Onderwerp: planidentificatienummer NL.IMRO.0294.BP2312KORIKKERJHWG-OW01

Het gaat om het ontwerpbestemmingsplan van de Rikker.

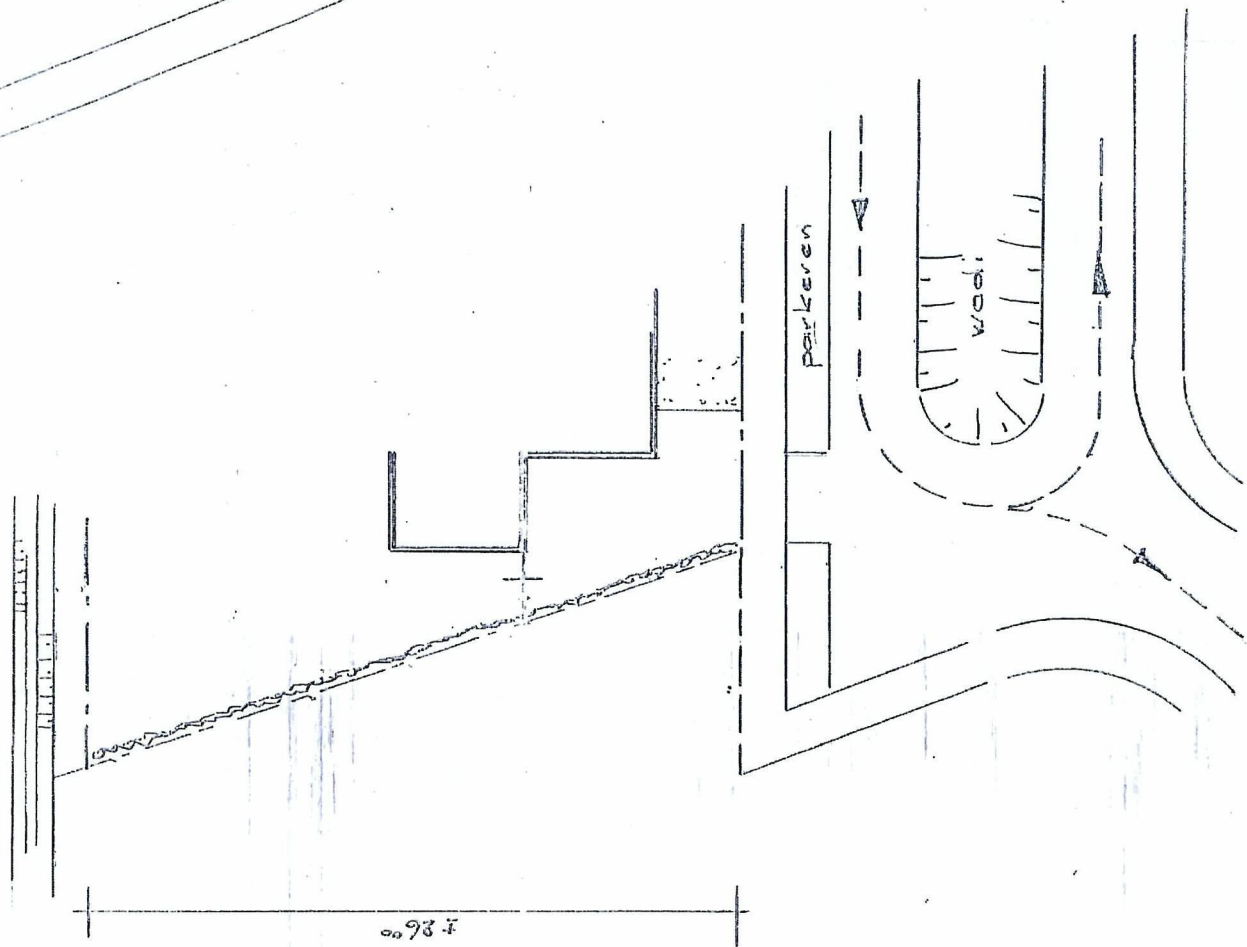
Verder is het nu zo dat er achter de percelen van de Beltmolen een sloot ligt. In de nieuwe situatie lijkt er een pad achter enkele kavels van de Beltmolen te liggen. Echter aan mijn kavel zou er direct een nieuw bouwkegel grenzen aan mijn tuin.

Voorstel is om de sloot te behouden. Wanneer deze toch gedicht zou worden, stel ik voor om er een groenstrook te realiseren ter breedte van het pad achter de percelen van de nieuw te bouwen woningen achter de Beltmolen.

Voorstel nieuwe situatie

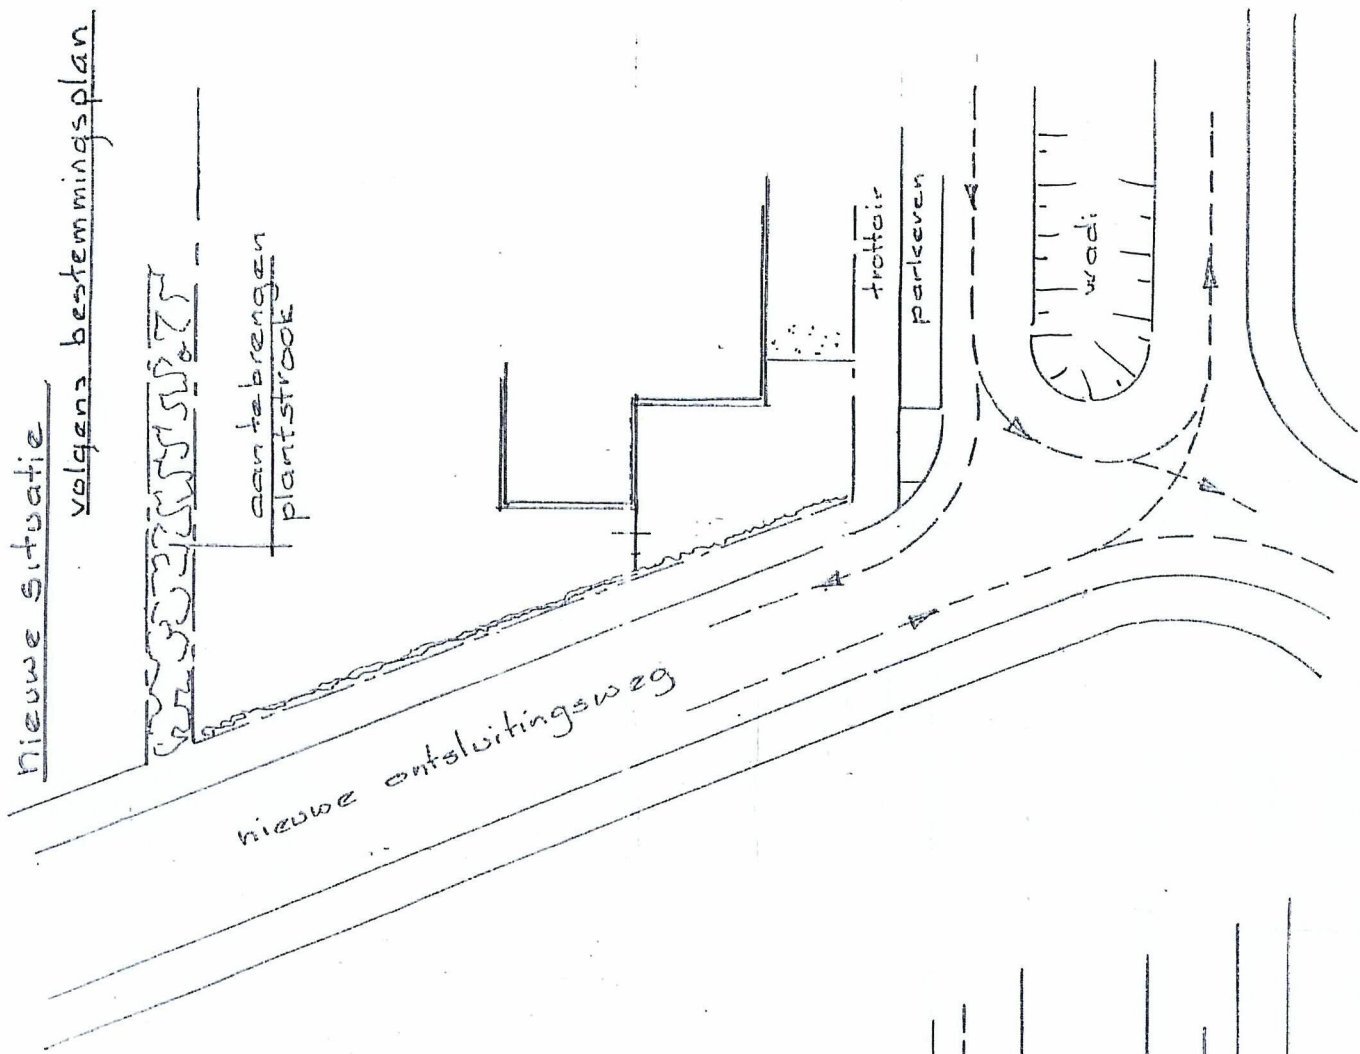
Zelf ben ik woonachtig aan _____ in Winterswijk. In de plannen is in te zien dat er naast mijn perceel een weg wordt gerealiseerd. Echter is het voor mij onduidelijk hoe deze zal worden ingedeeld (plantstrook naast het huis, stoep en breedte van de weg).

Ook lijkt het mij onveilig om de bocht direct naast de inrit van mijn perceel te maken. Men zal de bocht al aansnijden bij mijn inrit wat ten koste gaat van de veiligheid van de kinderen. De nieuwe situatie lijkt ons onoverzichtelijk en zal voor gevaarlijke situaties zorgen.

Ik heb een schets bijgevoegd die mijn inziens voor een veiligere situatie zal zorgen.

aan te brengen
plantstrook

nieuwe ontsluitingsweg

trottoir
parkeren

wadi
